Stiftung Gstaad Concert Hall

Workshopverfahren «Sport- und Kulturzentrum Gstaad»

Schlussbericht zum Workshopverfahren

Abb. 23 Sukzessive Rücksprünge im Volumen der Tennis-/Mehrweckhalle (Quelle: Präsentation Herzog & de Meuron)

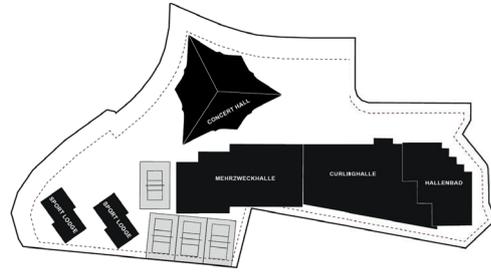
- Die Bauherrschaft würde eine Tennis-/Mehrweckhalle ohne Abstufungen aus betrieblicher Sicht bevorzugen. Die Fachexperten beurteilen die Abstufung aus gestalterischer Sicht nicht als zwingend. Voraussichtlich wird diese jedoch aufgrund der Platzverhältnisse und der erforderlichen Absetzung von der Konzerthalle zwingend.
- Für das etablierte Beachvolleyballturnier braucht das Sportzentrum zwingend fünf Felder auf dem Areal, wobei zwei Felder die Länge von 29 m und Tribünen aufweisen müssen. Das temporär vorgesehene Feld ist problematisch ist und scheint betrieblich nicht zu funktionieren (Zugänglichkeit, Reinigung usw.).

Abb. 42 Schnitt Louibach Nord - Süd mit Auskrägung der Konzerthalle in den Gewässerraum
 (Quelle: Präsentation Herzog & de Meuron)

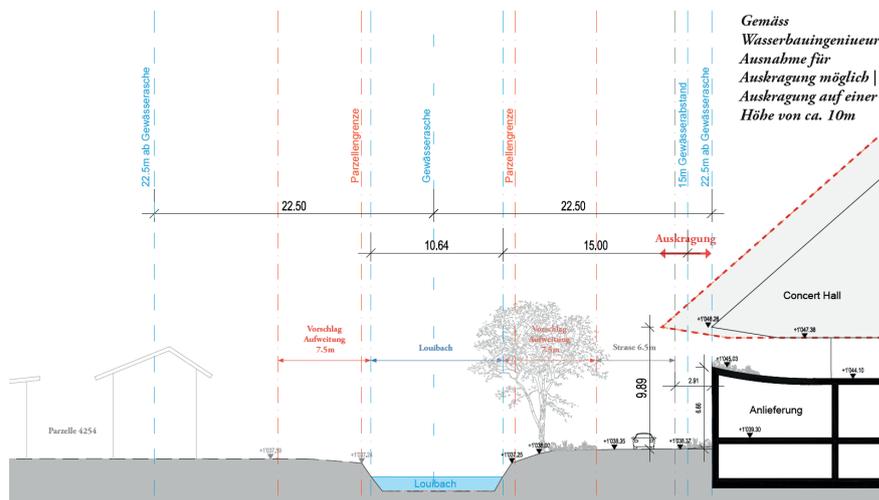
Zur Zulässigkeit eines auskragenden Bauteils im Gewässerraum in ca. 10 m Höhe wurde eine erste Einschätzung beim Oberingenieurkreis I (OIK) des Kt. Tiefbauamts eingeholt. In einer ersten Rückmeldung beurteilt das OIK I ein auskragendes Dach in dieser Höhe aus wasserbaupolizeilicher Sicht voraussichtlich als bewilligungsfähig (mittels Ausnahme). Das Dach darf dabei das Gewässer jedoch nicht überdecken, kann also maximal bis zur Böschungsoberkante ragen. Vorbehalten bleiben zudem die Zustimmung des AGR, die Belange des Naturschutzes und der Fischerei.

Das Bearbeitungsteam bearbeitete gestützt auf die erfolgten Abklärungen die Variante mit auskragendem Dach weiter. Der sich ergebende Abstand zwischen den Gebäuden erlaubt die Einhaltung der feuerpolizeilichen Abstände, gibt Spielraum für einen Fussweg durch das Areal sowie für die optimale Gestaltung des Eingangsbereichs zur Tennis-/Mehrzweckhalle.
